改善箇所説明図 ①

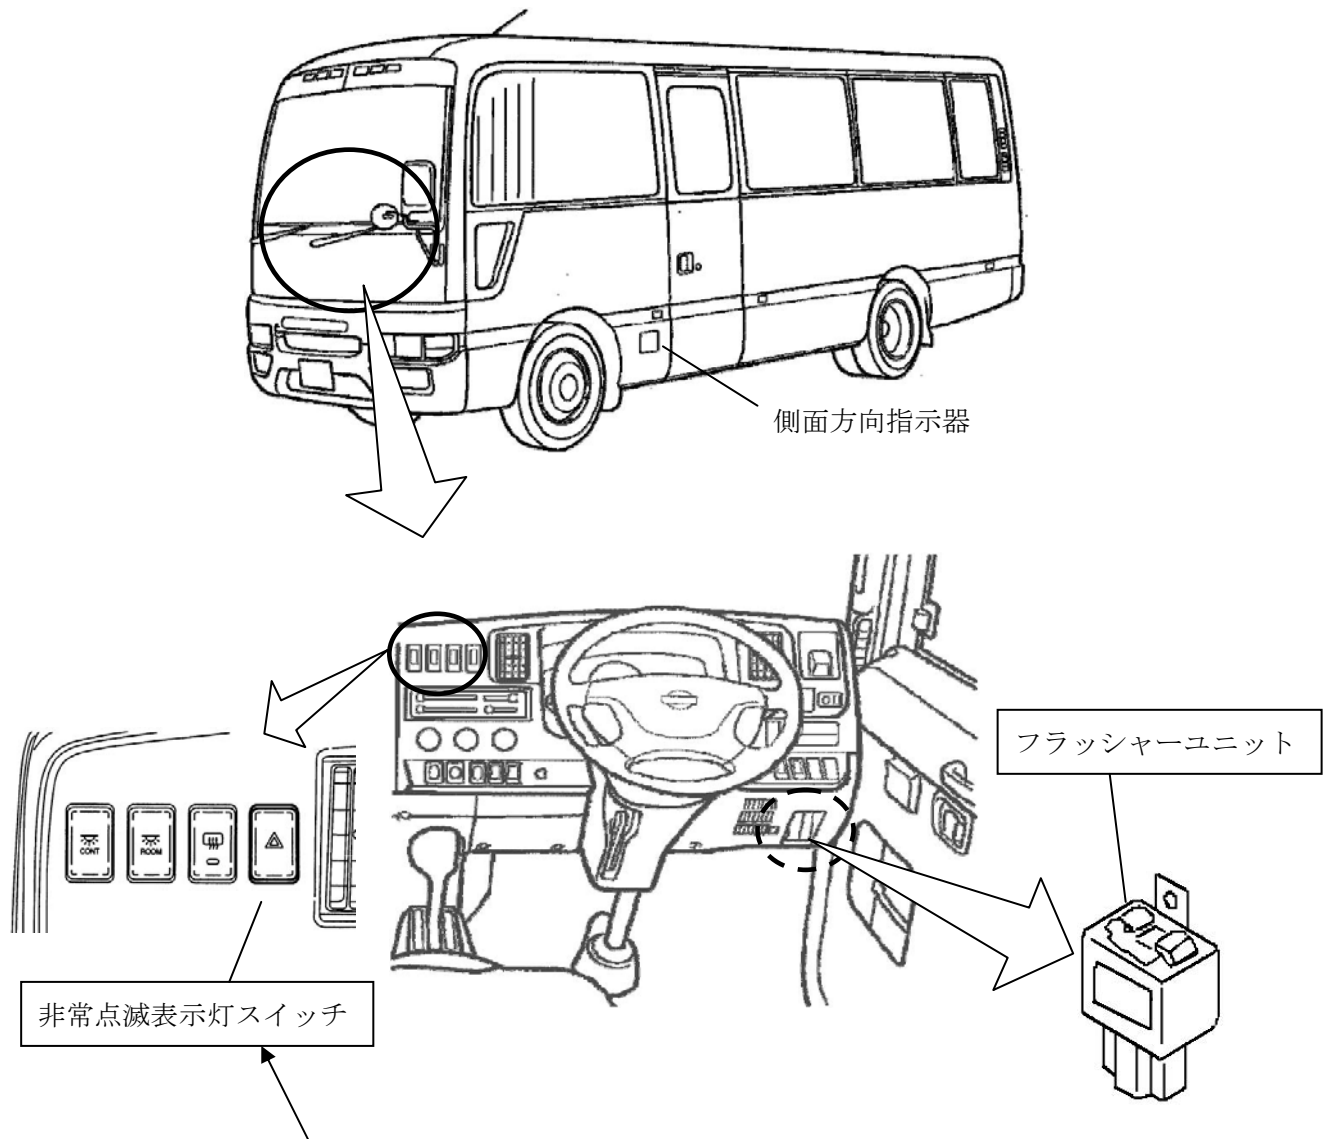
基準不適合発生箇所

側面方向指示器を備えた車両の非常点滅表示灯スイッチにおいて、接点の耐久性が不足しているため、当該スイッチ操作時の通電によりアーク放電が発生し、接点が摩耗するものがあり、最悪の場合、非常点滅表示灯が作動しないおそれがある。

改善の内容

全車両、当該操作スイッチ、および、フラッシャーユニットを対策品と交換する。

識別：銀色のシールをモデルナンバープレートに貼る
